RENESAS TECHNICAL UPDATE

製品分類	MPU & MCU	発行番号	TN-RX*-A070A/J	Üev.	第1版
題名	RXファミリ RIICモジュールの誤記訂正		情報分類	技術情報	
適用製品	RX610グループ、RX62Nグループ、RX621グループ RX62Gグループ、RX62Tグループ、RX630グループ RX63Nグループ、RX631グループ、RX63Tグループ RX210グループ、RX220グループ、RX21Aグループ	対象ロット等 全ロット	関連資料	各製品のユーザーズマニュアル ハードウェア編 (詳細は最終ページの表をご参照ください)

上記適用製品のユーザーズマニュアルハードウェア編のI²Cバスインタフェース(RIIC)モジュール章において誤記、並びに説明の不足がありましたので、以下の通り訂正いたします。

図 33.xx マスタ受信のフローチャート例 (7ビットアドレスフォーマット、2バイト以下の場合)

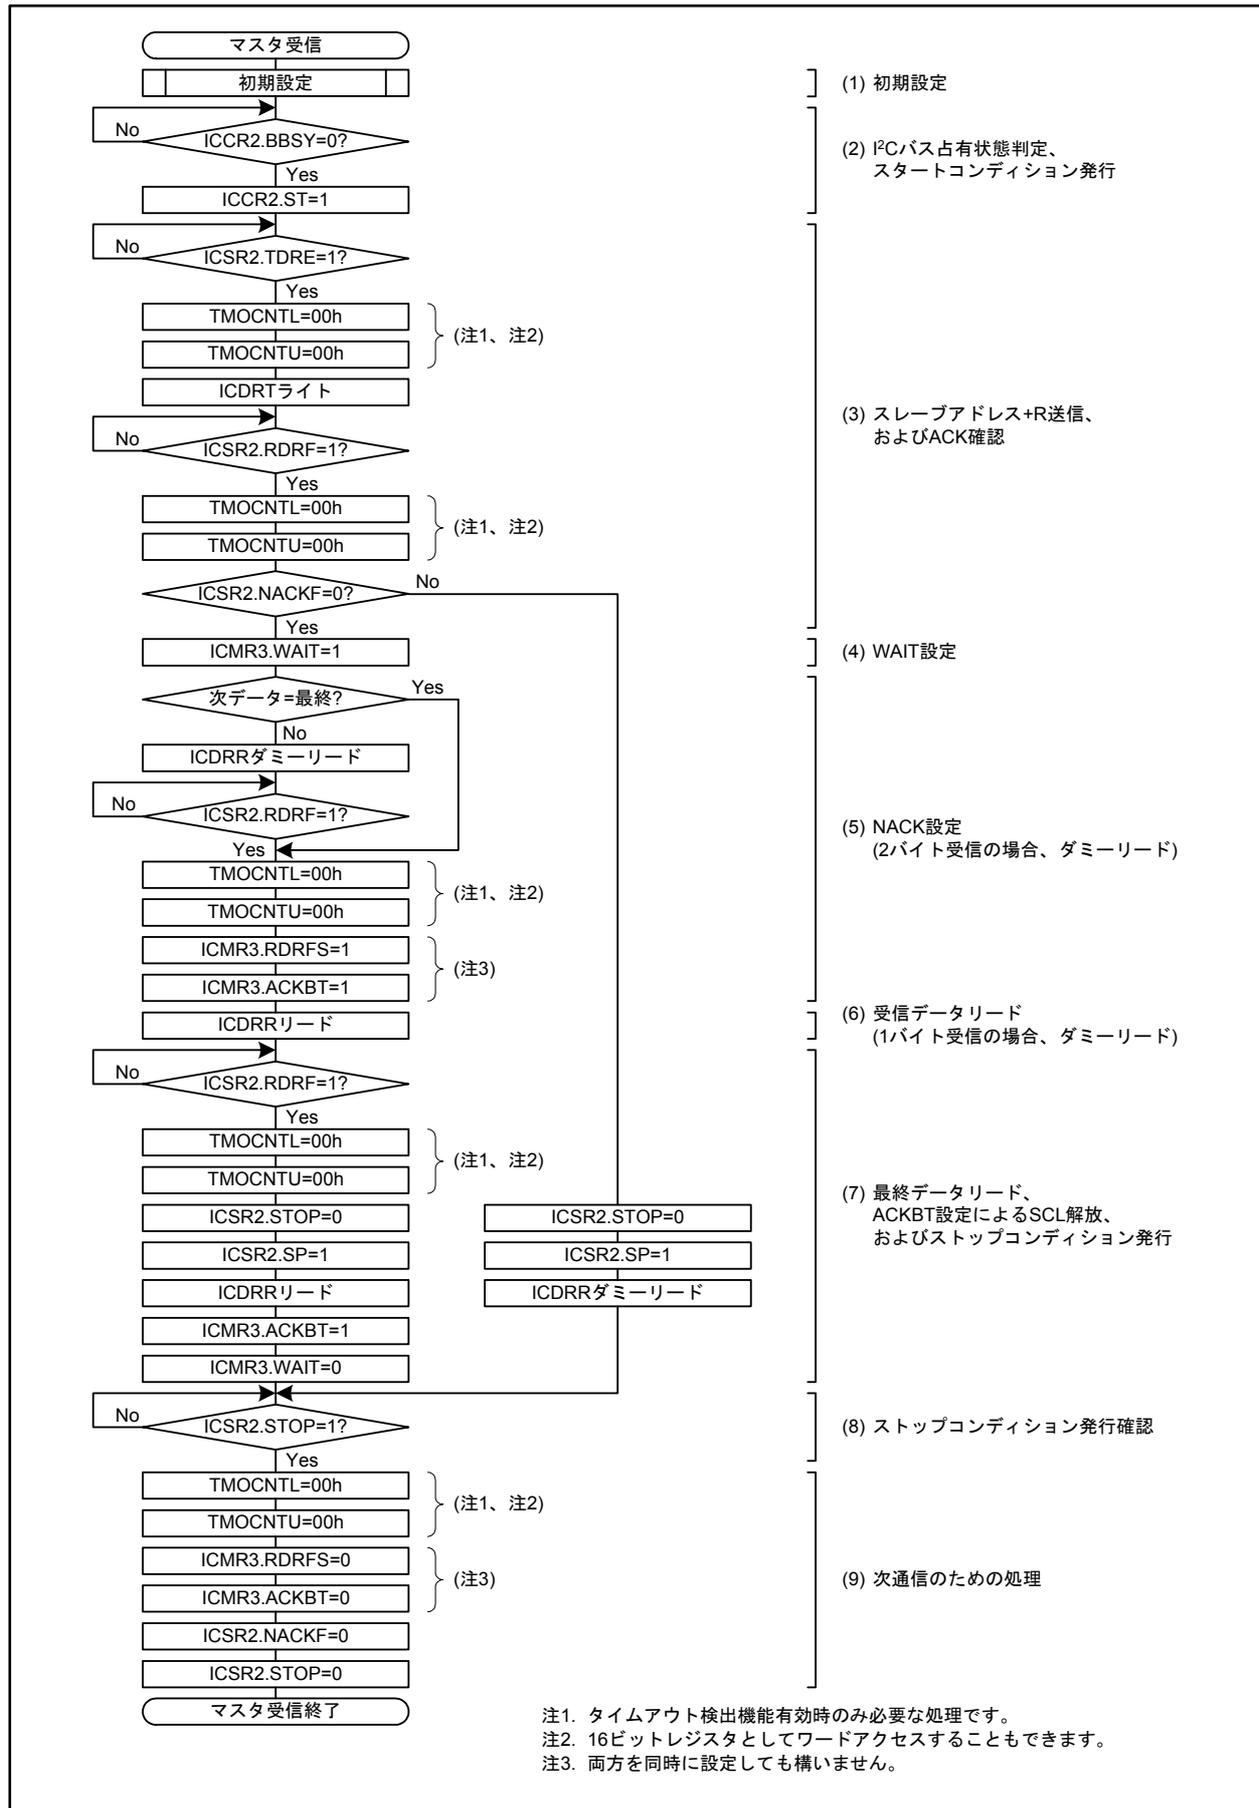
•Page 1228 of 1699

「33.3.4 マスタ受信動作」に以下のフローチャート例を追加いたします。
